**DIREZIONE AFFARI DELLA PRESIDENZA, POLITICHE LEGISLATIVE E
COMUNITARIE, PROGRAMMAZIONE, PARCHI, TERRITORIO, AMBIENTE, ENERGIA****COMITATO DI COORDINAMENTO REGIONALE PER LA VALUTAZIONE D'IMPATTO AMBIENTALE****Giudizio n° 2386 del 06/03/2014****Prot n° 201400909 del 25/02/2014****Ditta proponente** AMBIENTE 2000**Oggetto** Ampliamento di un impianto di stoccaggio e recupero rifiuti pericolosi e non pericolosi.**Comune dell'intervento** ROSETO DEGLI ABRUZZI *Località* Via Brasile n. 2 e 4**Tipo procedimento** VERIFICA DI ASSOGGETTABILITA' AMBIENTALE ai sensi dell'art. 20 del D.Lgs. N° 152/2006 e ss.mm.ii.**Tipologia progettuale** D.Lgs. 152/2006 All. IV p.ti za e zb**Presenti (in seconda convocazione)***Direttore Area Territorio* arch. Sorgi - Presidente*Dirigente Servizio Beni Ambientali**Dirigente Servizio Pianificazione Territoriale* ing. Di Meo*Dirigente Conserv Natura**Dirigente Attività Estrattive:**Dirigente Servizio Amministrativo:* avv. Cerasoli (delegata)*Segr. Gen. Autorità Bacino**Direttore ARTA**Dirigente Rifiuti:**Dirigente delegato della Provincia.* geol. Ferrandino (delegato)

Preso atto della documentazione tecnica trasmessa dalla ditta AMBIENTE 2000
per l'intervent

Tabella 1 – Analisi quantitativa rifiuti a raffronto fra l'autorizzazione attuale e la richiesta di ampliamento

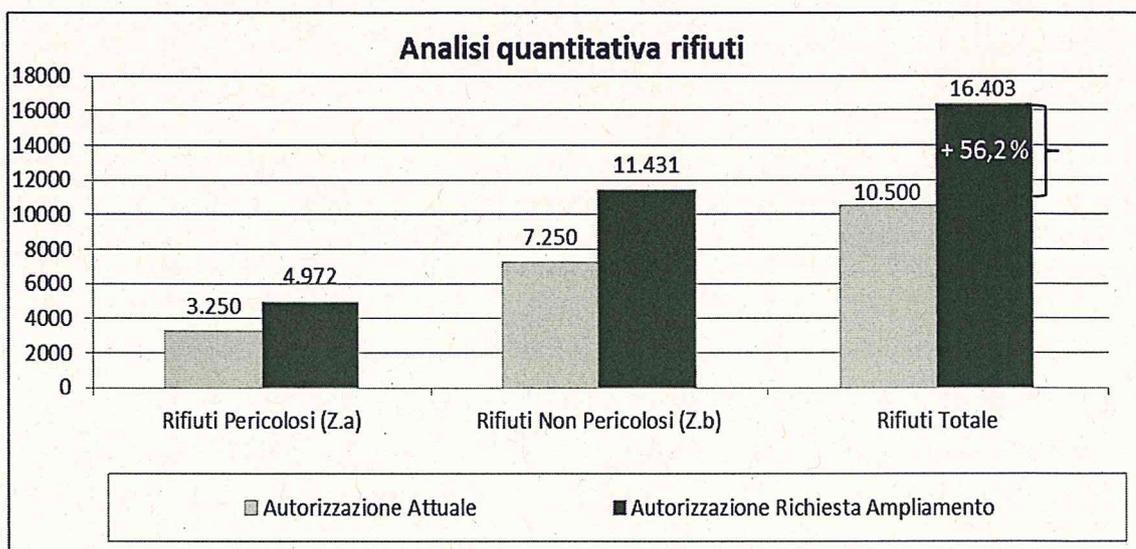
1. Va meglio documentata la capacità gestionale dei quantitativi di rifiuti previsti rispetto alle dimensioni dell'impianto ed ai numerosi codici CER interessati

Riteniamo importante precisare e rapportare l'ampliamento richiesto, sia dei quantitativi che della superficie autorizzata, all' autorizzazione in essere.

L'autorizzazione esistente è di 10.500 ton annue trattate, su una superficie di 800 metri quadri che corrispondono all'area in cui insiste il capannone senza alcuna area esterna; la superficie complessiva dell'area è comunque di 2400 metri quadri circa.

L'autorizzazione richiesta è di 16.403 ton (suddivisa in parte z.a 4.972 tn/anno, parte z.b 11.431 tn/anno) e l'impianto si estenderà su una superficie totale di 4.450 metri quadrati di cui pertinenti allo stoccaggio dei rifiuti 4.150 metri quadri (1.150 all'interno di edifici con pavimentazione industriale e 3.000 di piazzale impermeabilizzato.)

Pertanto ad un incremento del 56,21% di rifiuti, corrisponde un incremento di superficie pari al 418%; da ciò si evince che la capacità gestionale dei rifiuti migliora notevolmente anche se i CER in ingresso aumentano rispetto all'autorizzazione in essere.
